**Рабочая группа по безопасности
дорожного движения**

Группа экспертов по дорожным знакам и сигналам

Доклад Группы экспертов по дорожным знакам и сигналам о работе ее десятой сессии

Последовательная оценка знаков, проведенная Группой экспертов

Группа рекомендовала внести следующие поправки в определение знака B, 4:

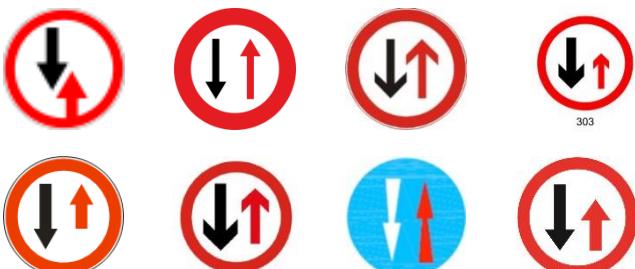
Группа отметила, что некоторые страны не используют черную окантовку для желтого квадрата в центре, и рекомендовала им делать это.

Знаком «КОНЕЦ ГЛАВНОЙ ДОРОГИ» является знак В, 4. Этот знак состоит из знака В, 3, к которому добавлена дополнительная черная центральная полоса, перпендикулярная нижней левой стороне и верхней правой стороне квадрата, или предпочтительно черные параллельные штрихи, образующие вышеуказанную полосу.

Примечание секретариата: В приложении следует привести знак В, 4 с тремя параллельными штрихами.

B, 5 «ПРИОРИТЕТ ВСТРЕЧНОМУ ТРАНСПОРТУ»

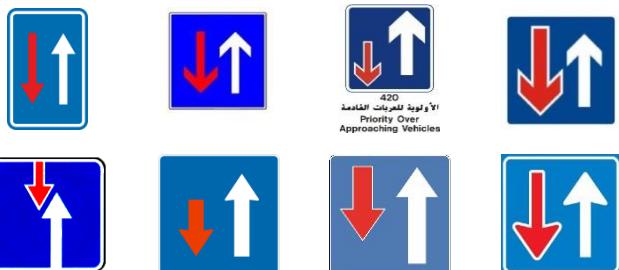
Группа отметила, что некоторые страны не используют стрелки так, как это предусмотрено Конвенцией (т.е. по длине, ширине и расположению). Группа рекомендовала увеличить ширину остряя стрелок на обозначении, используемом в приложении 3 к Конвенции, и привести эти знаки в соответствие с пере-смотренным обозначением. Группа рекомендовала также включить в начале статьи, касающейся знака В, 5, следующие дополнительные слова: «Знаком, предоставляющим приоритет встречному транспорту, является знак В, 5».
